Mission régionale d'autorité environnementale
ÎLE-DE-FRANCE

**Avis délibéré
sur le projet d'extension de carrière
à La Chapelle-la-Reine et Amponville (77)**

**N° APJIF-2025-039
du 21/05/2025**

Illustration 4 : plan d'aménagement de la plateforme du projet (Mémoire technique, page 20)

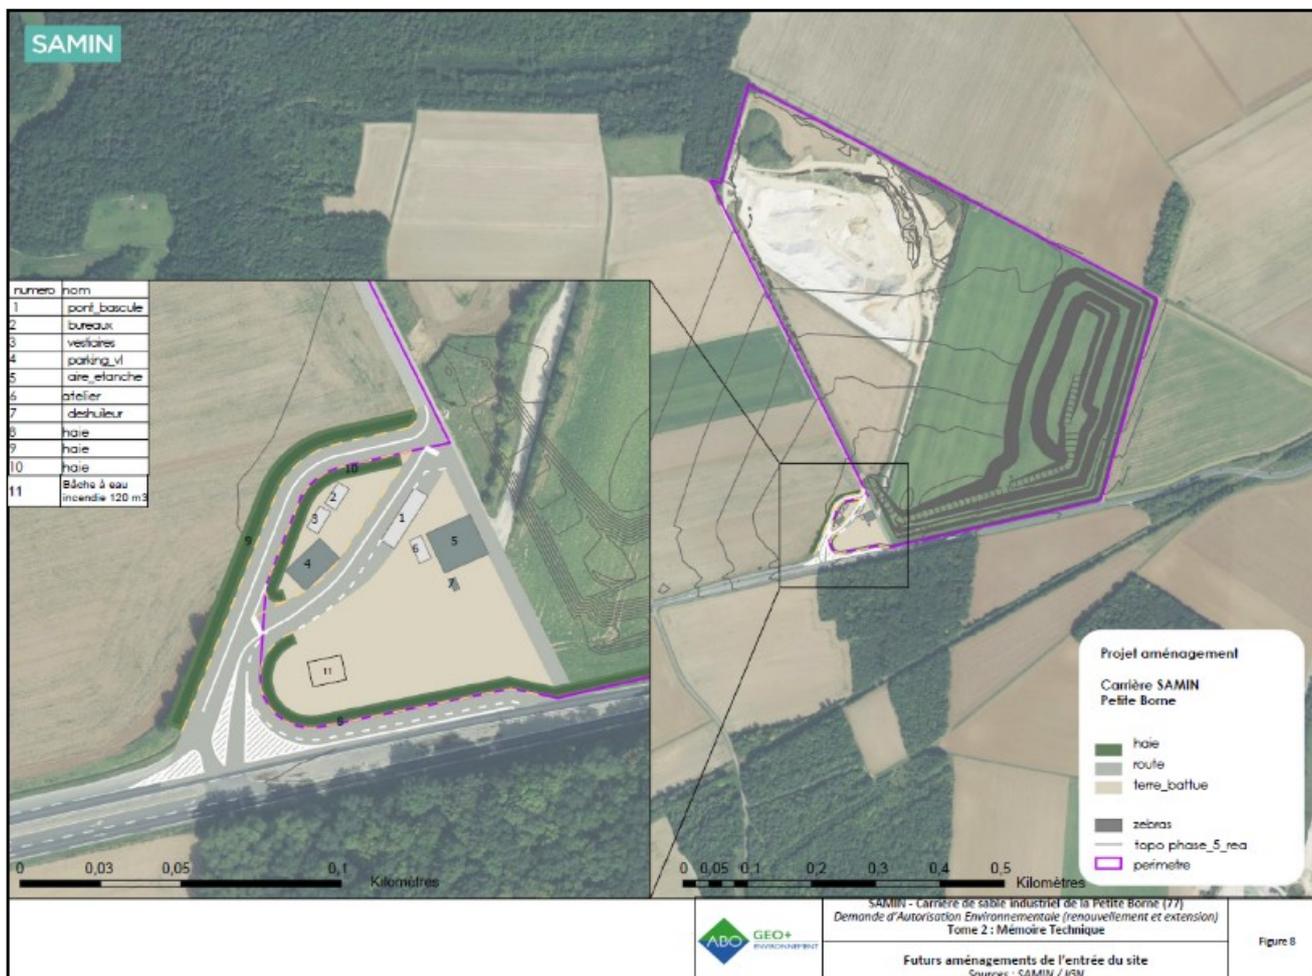
Le dossier de demande d'autorisation environnementale ne décrit pas précisément les équipements actuels et leur implantation sur le site à l'état initial. Le dossier présente des informations dispersées entre l'étude d'impact, le mémoire technique et leurs annexes, ce qui ne facilite pas l'appréciation du projet. La description du projet de nouvelle plateforme technique est incomplète dans l'étude d'impact et doit être actualisée au regard des éléments présentés au sein du mémoire technique (éléments de la plateforme technique, voiries, clôtures, merlons et destruction/création de haies végétales).

- compléter l'étude d'impact en incluant la fermeture et le déplacement de l'activité du site de traitement de « Roncevaux » et ses conséquences éventuelles sur le fonctionnement de l'activité dans son ensemble, en particulier sur le transport de matériaux (distances et modes de transport), les émissions sonores et atmosphériques, et enfin le bilan énergétique et carbone du projet d'ensemble ;
- fournir dans l'étude d'impact une description détaillée complète et une carte correspondante des nou-

veaux équipements, voiries et structures paysagères (implantation, volumétrie et superficie) prévus pour l'aménagement de la nouvelle plateforme technique du site ;
- préciser les données de l'exploitation actuelle et les projections concernant la production annuelle réelle de sables et la destination des flux des cinq dernières années.

Illustration 6 : Carte des habitats naturels à enjeu écologique évités dans le projet. La carte ne figure pas précisément les linéaires de haies arbustives et arborées détruites par le projet en phase chantier (EI, page 342)

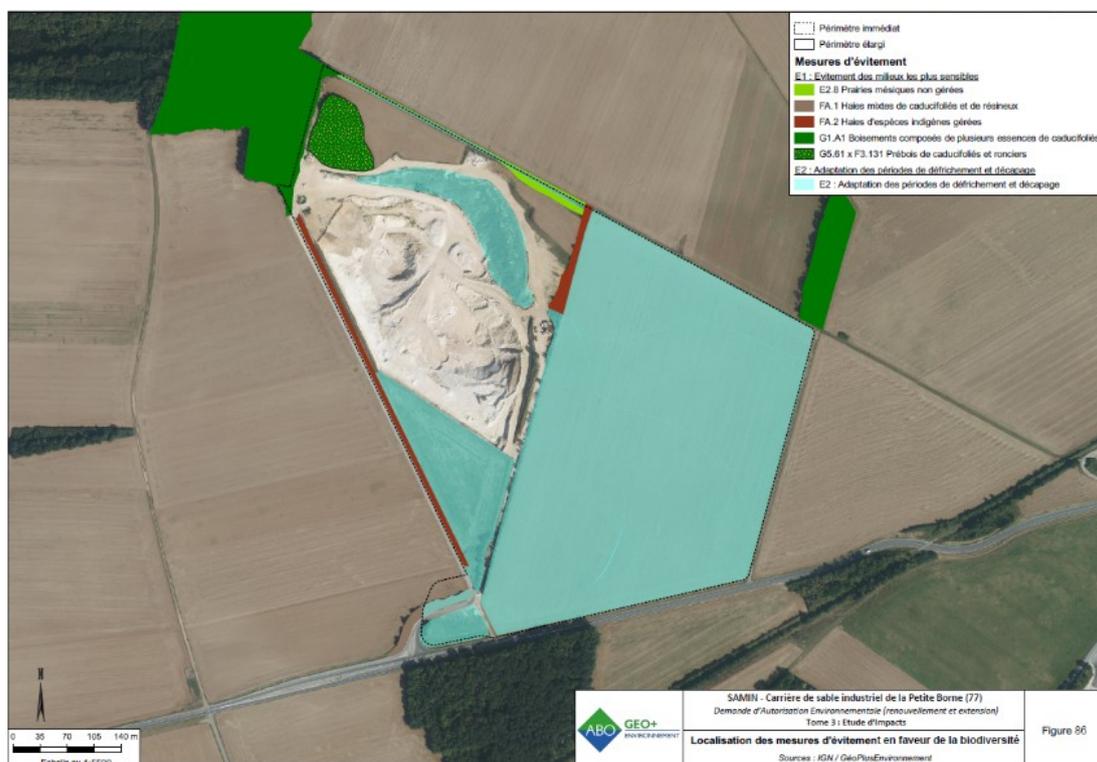
(5) L'Autorité environnementale recommande de conforter l'éventail des mesures de réduction et de gestion du site en faveur de la biodiversité en renforçant les continuités écologiques de la trame arborée et arbustive par la densification de la haie existante et de prendre des mesures plus adaptées de lutte contre les espèces exotiques inventoriées sur le site au stade de la phase chantier.

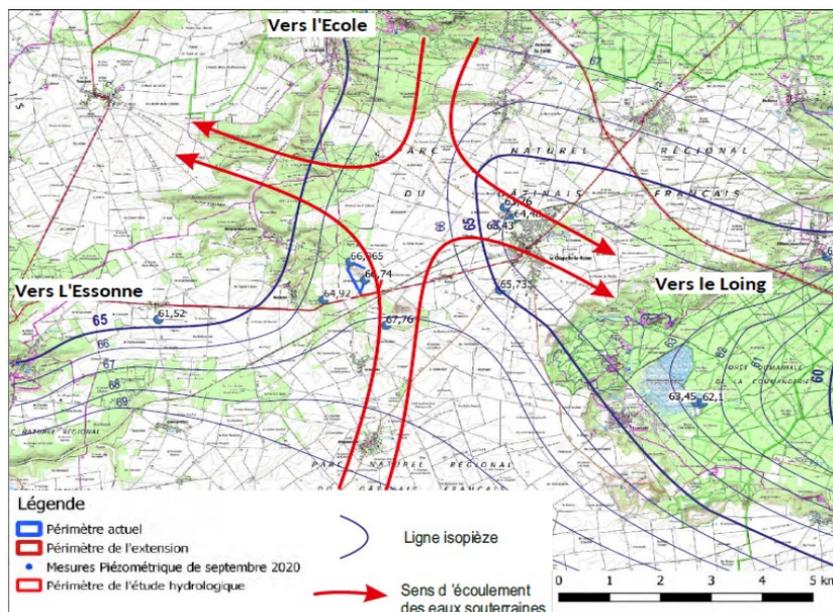
Le porteur de projet considère que « l'écart entre le niveau des piézomètres de la carrière et celui de référence de la Chapelle-la-Reine reste constant, en moyenne de 0,96 m », l'évolution du niveau de la nappe est « similaire entre ces ouvrages ».

Le dossier précise que le niveau de plus hautes eaux estimées par extrapolation est de 66,94 NGF soit presque 0,5 m sous le niveau des plus hautes eaux mesurées sur un échantillon de cinq mesures. Le niveau des plus hautes eaux retenu comme référence au droit de la carrière correspond à la mesure réelle du 12 juin 2017 de 67,33 NGF sans correction ou marge de sécurité.

Les données issues du suivi piézométrique en phase d'exploitation n'ont pas été renseignées ce qui nuit à la qualité de l'étude d'impact. Les mesures piézométriques produites dans le cadre du suivi sont insuffisantes

- compléter les données piézométriques issues du suivi du site afin de consolider l'état initial du site concernant le comportement et le niveau de la nappe au droit du site et vérifier le respect, par le porteur de projet, de ses obligations de suivi ;
- renforcer la justification de l'abaissement du fond d'exploitation en s'appuyant sur des méthodes de calcul, simulation et traçage adaptées ;
- renforcer si nécessaire les mesures ERC et/ou mesures de gestion en phase d'exploitation afin d'assurer une protection suffisante de la nappe de Beauce vis-à-vis des pollutions accidentelles aux hydrocarbures ;
- étudier la faisabilité de mesures de réduction des prélèvements en eau souterraine (réutilisation/recyclage des eaux de pluie et des eaux de lavage, réduction de l'activité en période sèche et venteuse...) en vue de l'adaptation de l'exploitation au changement climatique.

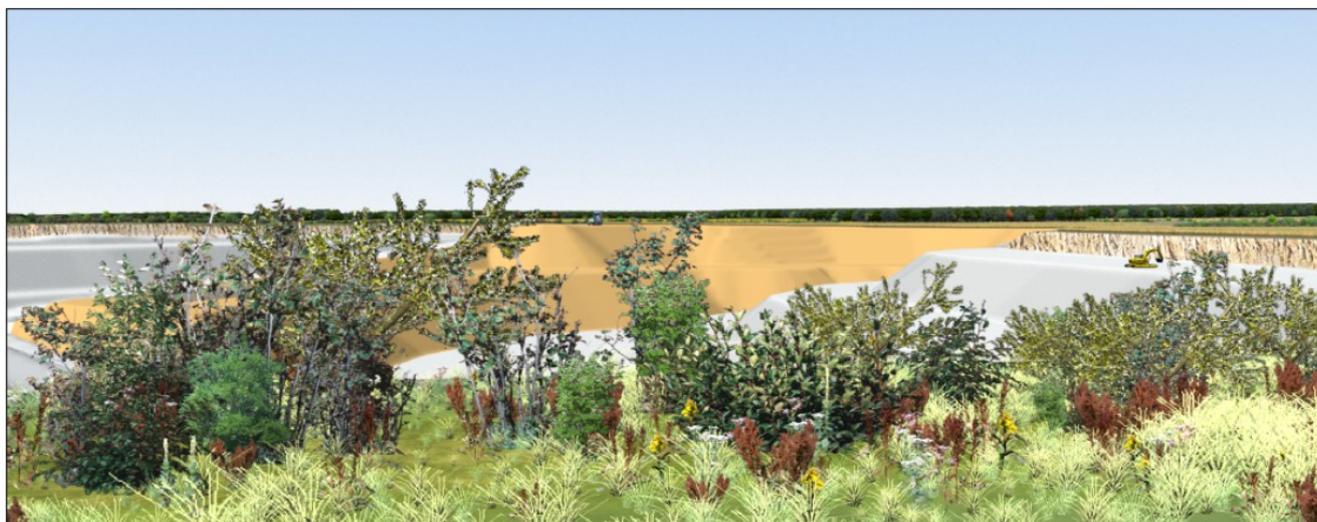
Les simulations du projet sont inadaptées pour rendre compte des impacts visuels et paysagers du projet et apprécier les mesures éventuelles d'intégration paysagère pour les raisons suivantes :

- les simulations ne permettent pas d'analyse comparative entre le scénario du projet et le scénario de référence sans projet ;

- les simulations ne sont pas des photomontages et ne constituent pas des représentations réalistes des perceptions de l'œil humain (dimensions et angle de vue) ;

- les simulations sont choisies depuis des points de vue très rapprochés en limite du site depuis des parcelles agricoles et n'intègrent que partiellement les perceptions dynamiques depuis l'axe de la RD 152 identifiées comme un enjeu principal de l'état initial ;

- les perceptions ne permettent pas d'apprécier la perception du site au regard du phasage de l'exploitation et des perceptions depuis la RD 152. Le dossier précise qu' « il faudra compter 4 à 5 ans pour que les haies commencent à être fonctionnelles », cependant le phasage d'exploitation prévoit d'exploiter les terrains en bord de l'axe routier entre 0 et 10 ans à compter de l'autorisation. Le projet prévoit une mesure de réduction avec la mise en place de merlons « au fur et à mesure de l'avancement de l'exploitation », l'annexe du mémoire technique précise la localisation du stockage temporaire des terres et limons excavés sous forme de merlons temporaires. En revanche l'analyse ne permet pas d'apprécier si cette mesure de réduction sera suffisante sur la période d'exploitation 0 à 10 ans.

- présenter des photomontages selon un cadrage identique aux prises de vue de l'état initial et selon une sélection de points de vue qui intègre les perceptions dynamiques depuis l'axe de la RD 152, tenant compte des enjeux de perception en phase exploitation (état projeté après 5 ans d'exploitation et remise en état) ;
- préciser les espèces végétales utilisées pour la création de structures végétales continues, denses et intégrant des éléments arborés ;
- préciser les mesures de suivi du développement et de mortalité des plants, d'entretien et de densification des écrans végétaux y compris ceux déjà présents aux limites du site actuel.

Illustration 14 : Trafic de poids-lourds sur les axes RD 152 et RD 410 généré par les deux sites de la petite borne et de Roncevaux dans des conditions d'activité moyenne d'extraction soit 250 000 tonnes par an (Annexe 31 page 23)

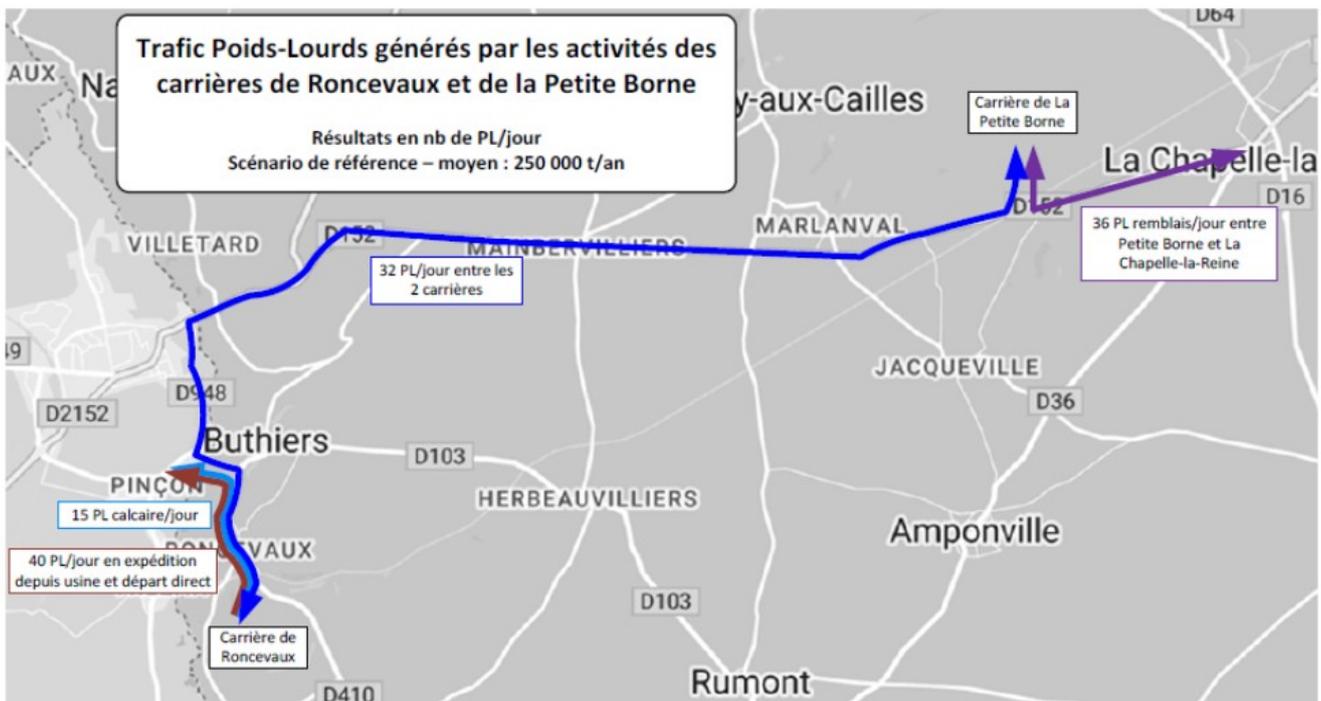
Cette indication pose question non seulement par rapport aux conditions logistiques actuelles, mais surtout quant à la pérennité de l'évacuation par voie ferrée d'une part importante des produits du site de traitement, site susceptible d'être transféré de Roncevaux à Boissy-aux-Cailles. Tant que la perspective de ce transfert reste compatible avec le maintien de cette évacuation par voie ferrée, ne nécessitant que la rénovation du tronçon allant, vers l'est, de Roncevaux à Boissy-aux-Cailles, l'impact global de l'activité de la carrière de la Petite Borne apparaît maîtrisé. Mais l'indication selon laquelle un surcoût de 15 millions d'euros pour la liaison entre Roncevaux et la Petite Borne serait rédhitoire, conduit à craindre que, pour les trois-quarts de cette distance, le même argument conduise à ne pas rénover le tronçon allant de Roncevaux à Boissy-aux-Cailles et ainsi à couper le futur site de traitement de ses débouchés ferroviaires. Les nuisances résultant du report sur la route de ces flux plus lointains seraient nettement plus importantes que celles associées aux seuls trajets entre la Petite Borne et son site de traitement.

S'agissant de ces trajets plus locaux, le dossier indique que dans les conditions de l'activité maximale autorisée (180 000 t/an), le trafic correspondant atteint 156 PL/jour pour le site de Roncevaux et 146 PL/jour pour le site de la Petite Borne soit 13,5 % du TMJ de poids-lourds sur la RD 152 et 31,0% sur la RD 410. L'organisation de l'activité sur les deux sites engendre aujourd'hui un trafic de poids-lourds significatif par rapport à la moyenne journalière.

Illustration 15 : Mesures de bruit ambiant (en conditions d'activité normale de la carrière) et bruit résiduel (hors activité de la carrière) dans l'environnement du site (EI, page 188)

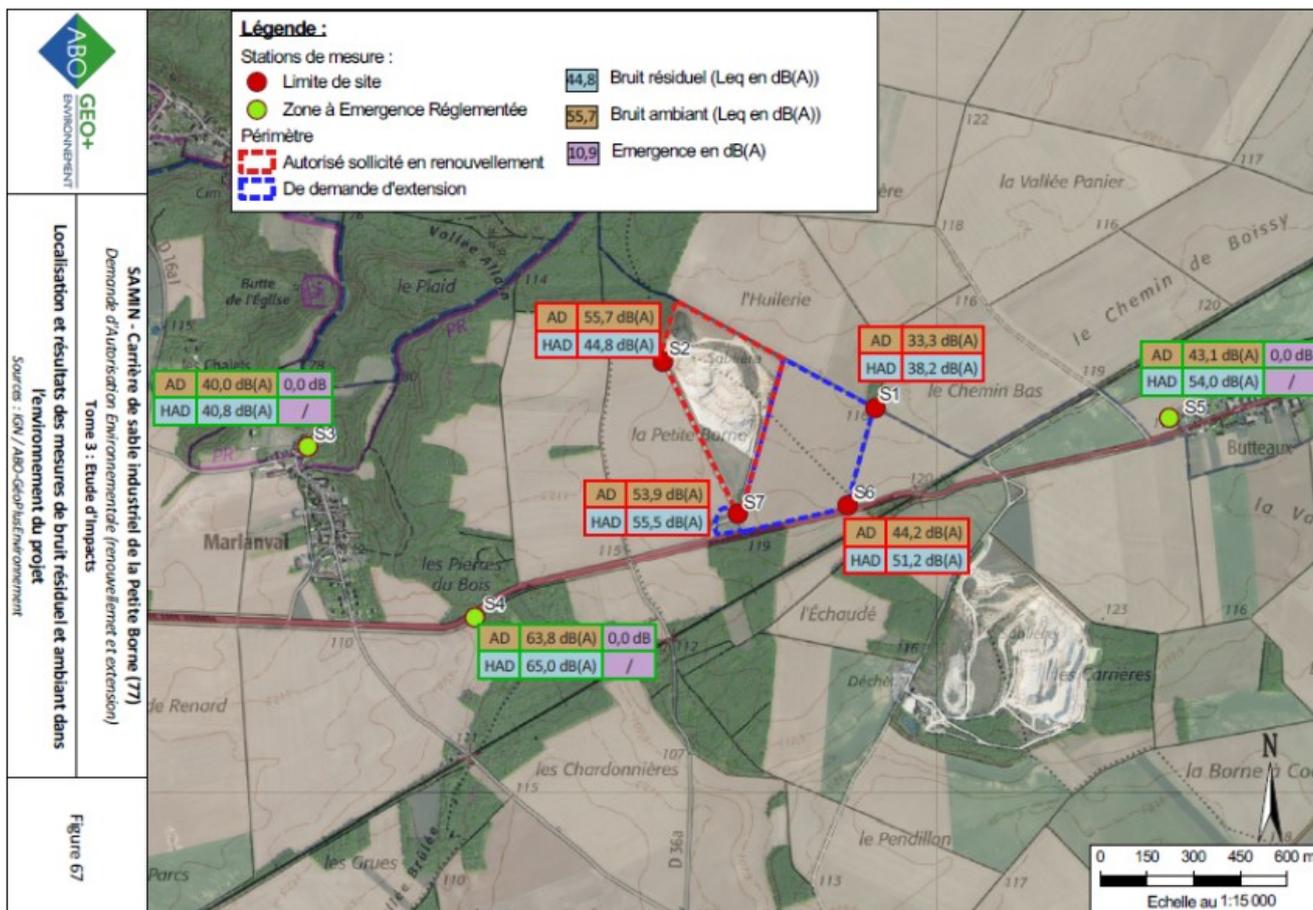
La campagne de mesures permet de constater des dépassements de la valeur limite de 50 dB(A) (EI, p. 367) au niveau de la zone d'émergence réglementée la plus proche (habitation isolée RD 152), ce dépassement est constaté avec ou sans activité de la carrière. Le niveau sonore résiduel au sein des zones d'émergence réglementée dépasse également cette limite, l'étude conclut que les sources de bruit telles que le trafic routier et autres activités telles que la plateforme de compostage sont à l'origine d'un bruit résiduel supérieur au bruit ambiant, le bruit de l'activité de la carrière n'est pas perceptible depuis ces points de mesure, en particulier pour les trois zones d'émergence réglementée. L'étude conclut que l'activité de la carrière est audible uniquement depuis les limites du site, les émergences sont conformes aux limites d'émergence de 5 et 6 dB (A).

Les résultats de la modélisation du projet d'extension présentent des niveaux de bruit très proches des niveaux mesurés et proposent des conclusions concordantes avec les observations actuelles : lorsque les niveaux de bruit dépassent la limite de 50 dB(A), le dépassement est également constaté sans exploitation de la carrière, le niveau de bruit résiduel étant déjà élevé. Les émergences modélisées respectent également les limites applicables aux zones d'émergence réglementée. Le dossier conclut que l'impact actuel de la carrière et l'impact brut du projet d'extension est faible et limité aux horaires d'activité de l'exploitation (7h00 - 18h00). Le porteur de projet préconise de relever le seuil maximal du niveau de bruit en limite de site de 50 à 70 dB (A) au regard du contexte sonore local, l'effet du relèvement de la valeur limite en limite de site est susceptible d'entraîner une émergence de 1 dB (A) au niveau des zones d'émergence réglementée ce qui est conforme aux valeurs réglementaires.
